Vår referanse:
17/65856-1

Vår dato:
16.05.2017

Avkøyrse på Fv 397 frå gbnr 38/115 i Lindås kommune– Oversending av skisse.

Avkøyrsel - Sagbruk 12 meter svingradius
20.02.2017
Målestokk 1:1000
Statens vegvesen

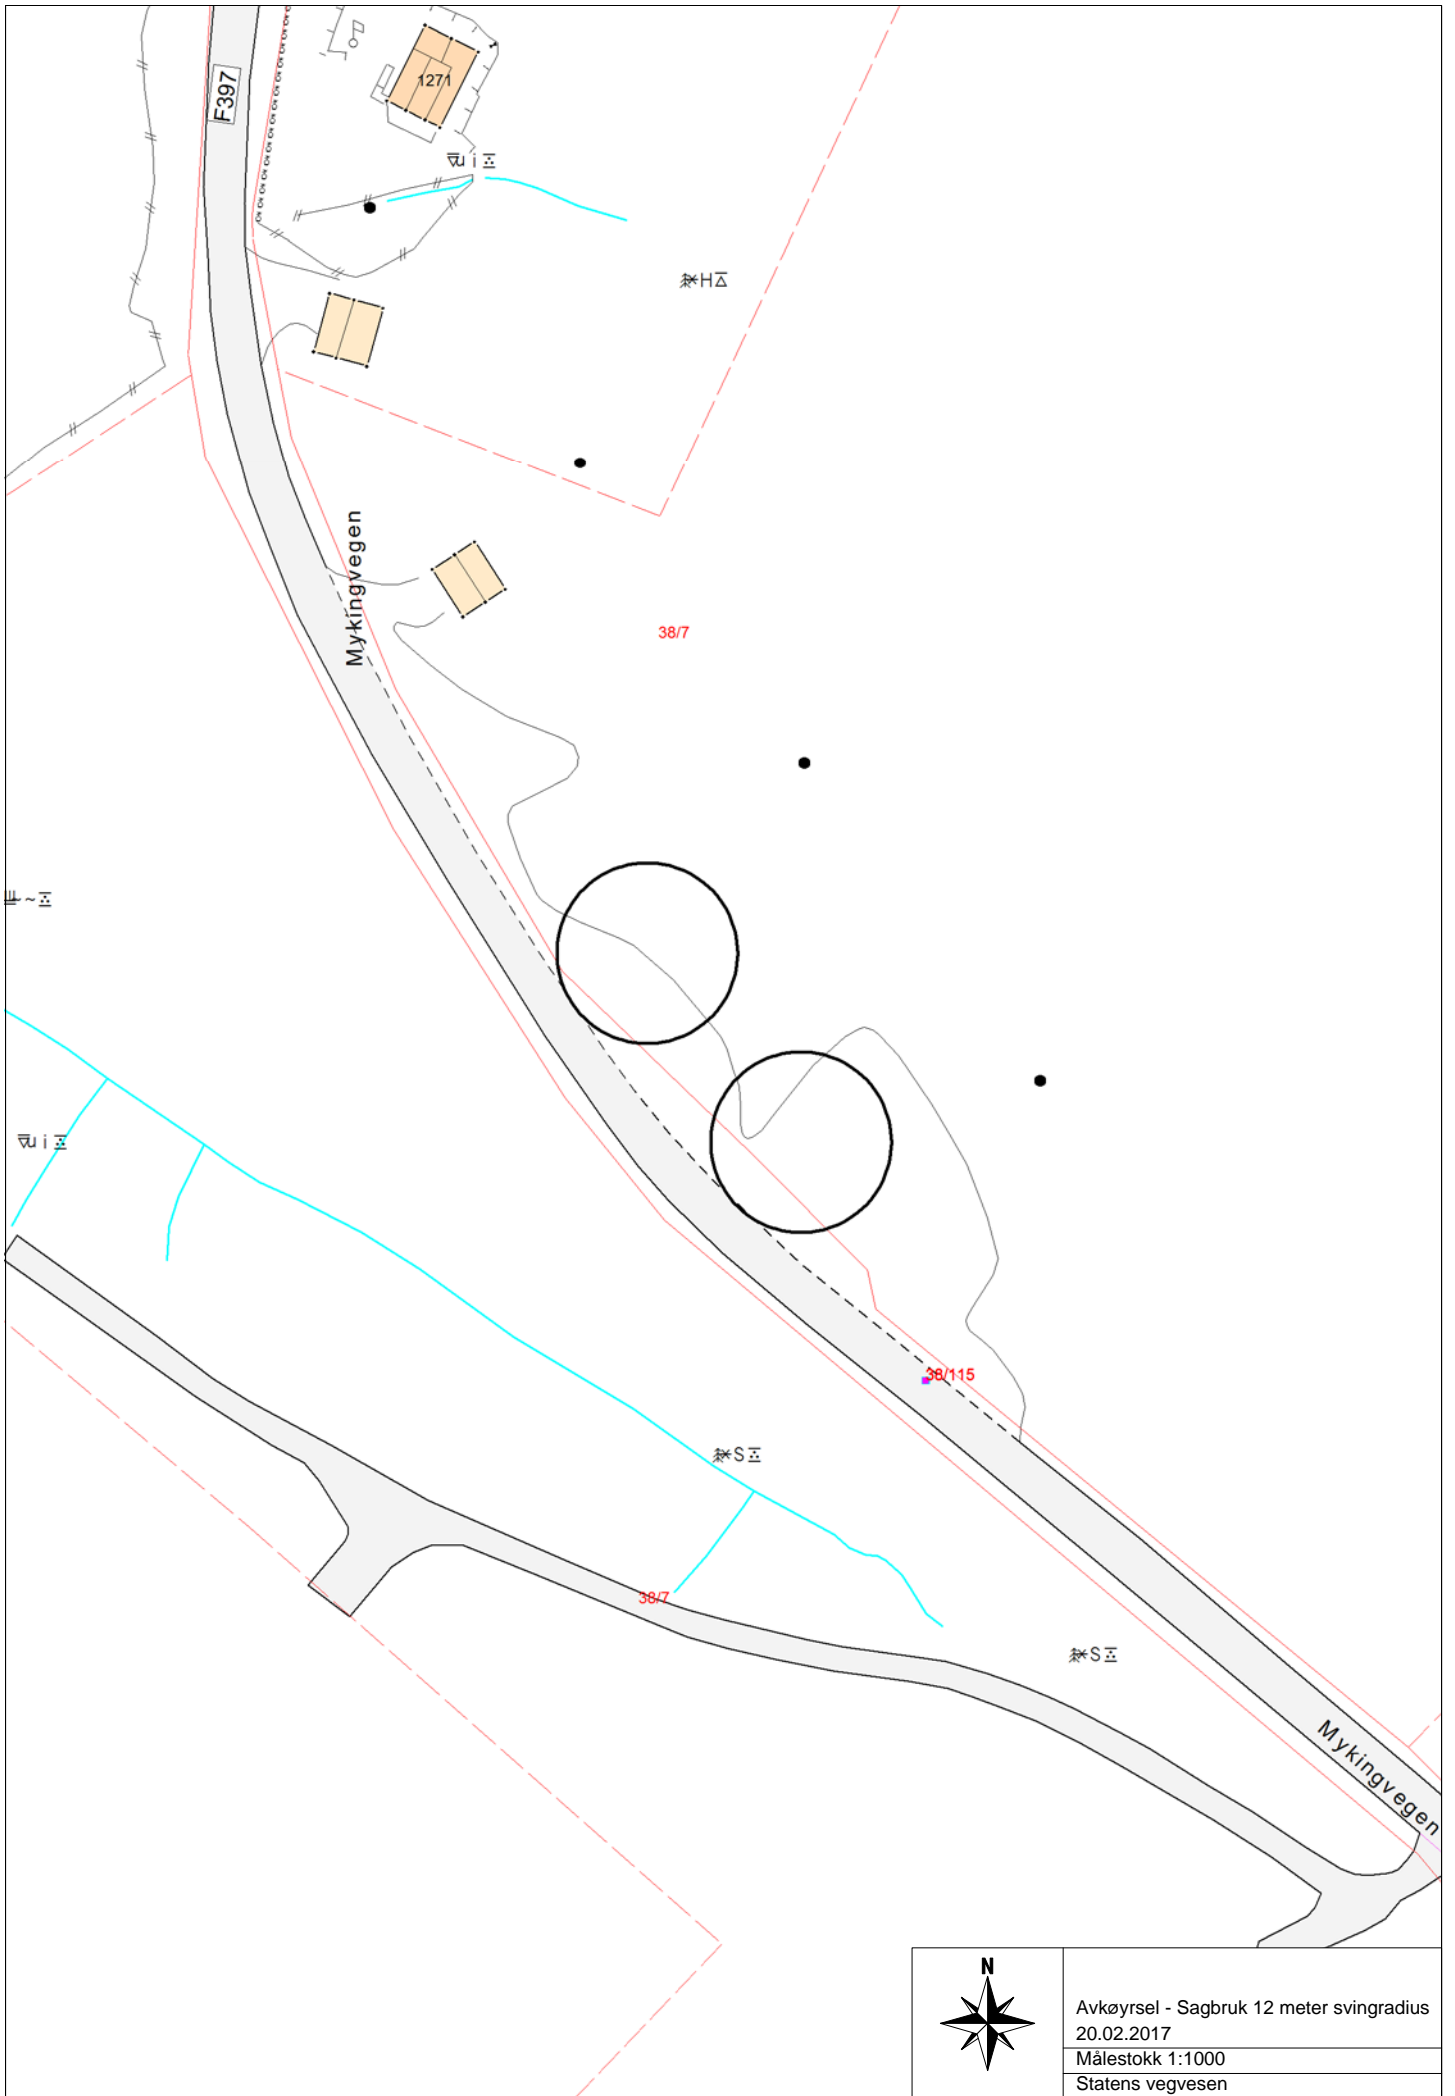
På bakgrunn av synfaringa har vi utarbeid skisse som viser svingradius for vogntog, med tanke på levering og frakt av tømmer til eit eventuelt sagbruk på gbnr 38/115. Vi har lagt opp til ein radius etter Vegnormal N100 for vogntog på 12,5 meter, altså ein diameter på 25 meter.

Innanfor ovannemnde radius skal der etablerast ein snuhammar dimensjonert for vogntog. Ut i frå synfaring og slik området framstår på kart kan det virke som det er noko knapt med areal for realisering av sagbruk med tilhøyrande moment. Statens vegvesen ber om at ein vurderer og gjev tilbakemelding på om ein ønskjer å gå vidare med dette prosjektet på ovannemnde vilkår.
